COMUNICADO N° 04

LLAMADO 08/2024

LLAMADO  
PÚBLICO A OFERTAS  
N° 08/2024 | FIDEICOMISO INTEGRACIÓN SOCIAL Y URBANA (FISU)

17/06/2024

#### LOSA DE ENTRADA VEHICULAR

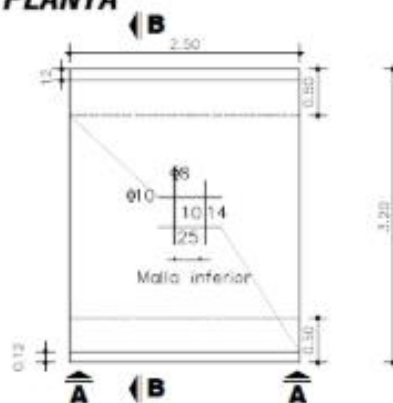
De acuerdo a la respuesta N°29 del comunicado 03, se consulta si las entradas vehiculares tipo losa sobre cuneta tipo B, corresponden al siguiente detalle constructivo dado en el plano PN\_DP04-1:

EL DETALLE ADJUNTO EN LA CONSULTA CORRESPONDE A ACCESO VEHICULAR TIPO LOSA PARA LO CUAL CORRESPONDE LA EJECUCIÓN DE 1 (RUBRO 2,0708), SEGÚN LO INDICADO EN LOS PLANOS PN\_DP01-1 Y PN\_DP01-2. LA ENTRADA VEHICULAR PARA CUNETA B, SE GRAFICA EN LA LÁMINA PN\_DP04-1 EN EL DETALLE "CUNETA TIPO B - LOSETA". PARA LA ENTRADA VEHICULAR SE DEBERÁ VERIFICAR ESTRUCTURALMENTE LA LOSETA PLANTEADA.
